# Service Information

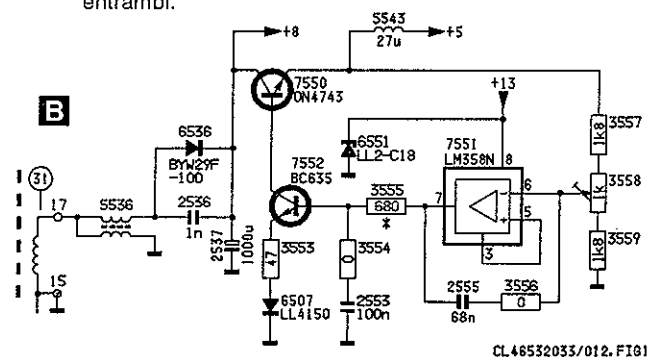
Nella settimana 9405 lo schermo degli apparecchi da 25" è stato modificato da un A59EAK252X43 (4822 131 20501) in un A59EAK252X44 (4822 131 20602). Questi schermi hanno un'altra unità di deflessione. Questa modifica è stata introdotta negli apparecchi il cui numero di serie comincia con AG12 o numeri più alti. Contemporaneamente a questa modifica, sul pannello sul segnale grande sono stati modificati anche i seguenti componenti:

- 2504 e 2505 diventano 270pF (4822 122 20054)
- 2520 diventa 390nF (4822 121 51527)
- 3504 e 3506 diventano 1Ω2 (4822 053 11128)
- 3602 diventa 22k (4822 100 11213)
- 3603 diventa 10k (4822 051 10103)
- per gli apparecchi -/19 3603 diventa 6k8 (4822 051 10682)
- 3633 diventa 150k (4822 051 10154)
